PAU, le 28 décembre 2017

Concerne : Passerelle sur le Gave de Pau entre Bizanos et Mazères-Lezons

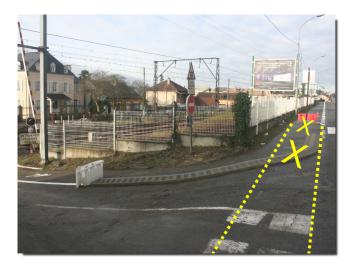
Tout d'abord, sur bordure sud de l'avenue Albert 1er, nous déplorons la construction d'un obstacle au milieu de la bande cyclable à l'endroit où, précisément, elle rejoint l'accès à la passerelle. Il n'est pas acceptable que les vélos soient forcés de se mettre en danger pour contourner cet obstacle. ./..

Nous vous invitons à faire détruire dans les meilleurs délais cet obstacle qui constituera à coup sûr un élément accidentogène.

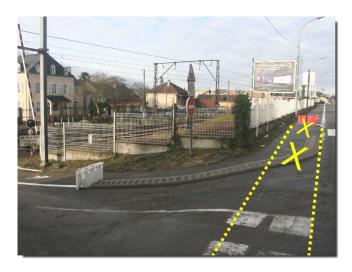
Tout d'abord, sur bordure sud de l'avenue Albert 1er, nous déplorons la construction d'un obstacle au milieu de la bande cyclable à l'endroit où, précisément, elle rejoint l'accès à la passerelle. Il n'est pas acceptable que les vélos soient forcés de se mettre en danger pour contourner cet obstacle. ./..

Nous vous invitons à faire détruire dans les meilleurs délais cet obstacle qui constituera à coup sûr un élément accidentogène.

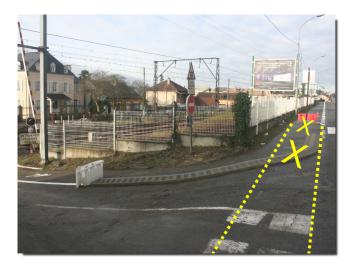
Tout d'abord, sur bordure sud de l'avenue Albert 1er, nous déplorons la construction d'un obstacle au milieu de la bande cyclable à l'endroit où, précisément, elle rejoint l'accès à la passerelle. Il n'est pas acceptable que les vélos soient forcés de se mettre en danger pour contourner cet obstacle. ./..

Nous vous invitons à faire détruire dans les meilleurs délais cet obstacle qui constituera à coup sûr un élément accidentogène.

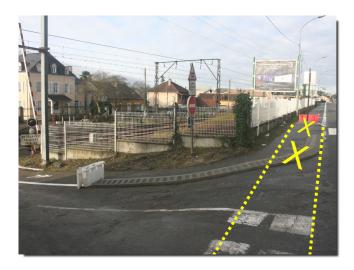
Tout d'abord, sur bordure sud de l'avenue Albert 1er, nous déplorons la construction d'un obstacle au milieu de la bande cyclable à l'endroit où, précisément, elle rejoint l'accès à la passerelle. Il n'est pas acceptable que les vélos soient forcés de se mettre en danger pour contourner cet obstacle. ./..

Nous vous invitons à faire détruire dans les meilleurs délais cet obstacle qui constituera à coup sûr un élément accidentogène.

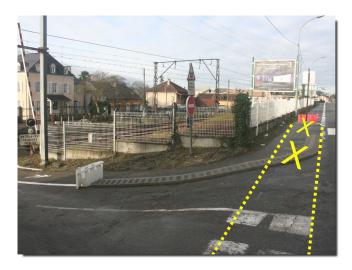
Tout d'abord, sur bordure sud de l'avenue Albert 1er, nous déplorons la construction d'un obstacle au milieu de la bande cyclable à l'endroit où, précisément, elle rejoint l'accès à la passerelle. Il n'est pas acceptable que les vélos soient forcés de se mettre en danger pour contourner cet obstacle. ./..

Nous vous invitons à faire détruire dans les meilleurs délais cet obstacle qui constituera à coup sûr un élément accidentogène.
